2. 今後、撤去する既設遠心機の保管廃棄エリアの設置

1. 既設Bウラン濃縮廃棄物室の保管能力増強

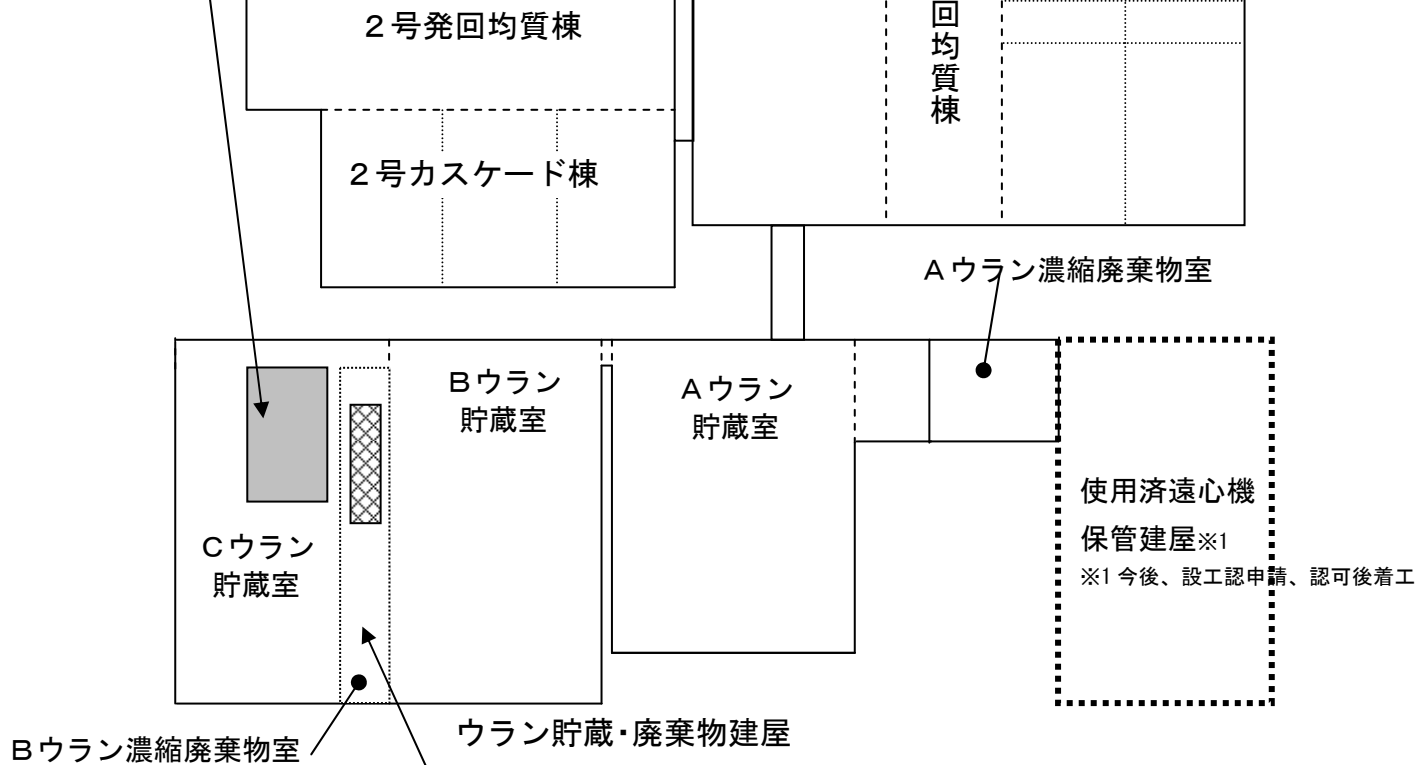
今後、撤去する既設遠心機を保管廃棄するために撤去遠心機の保管建屋(使用済遠心機保管建屋)※1を新設するが、建屋が完成するまでの間、撤去した既設遠心機を一時保管廃棄するためにCウラン貯蔵室内の空きスペースを利用し、保管廃棄エリアを設置する。

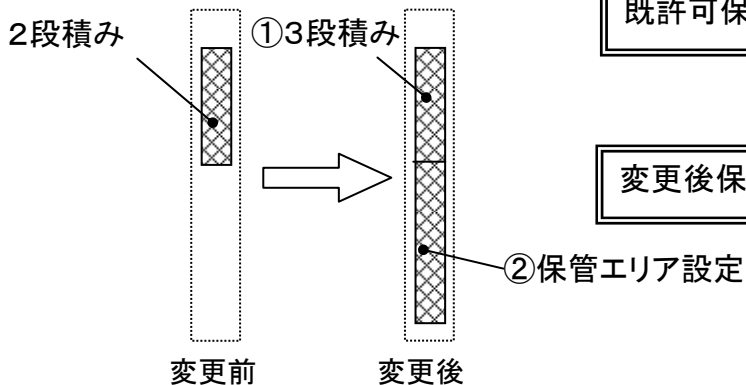
既設Bウラン濃縮廃棄物室内の空きスペースの利用により放射性固体廃棄物の保管能力を増強する。

既許可保管廃棄能力: **約 6,700 本** (200 ㏒ドラム缶換算)

変更後保管廃棄能力: **約 9,900 本** (200 ㏒ドラム缶換算)

- ①ドラム缶の2段積みを3段積みに変更。(約 1,200 本→約 1,800 本)
- ②保管エリアを拡大。(約 2,600 本)

約 3,200 本保管廃棄能力増強
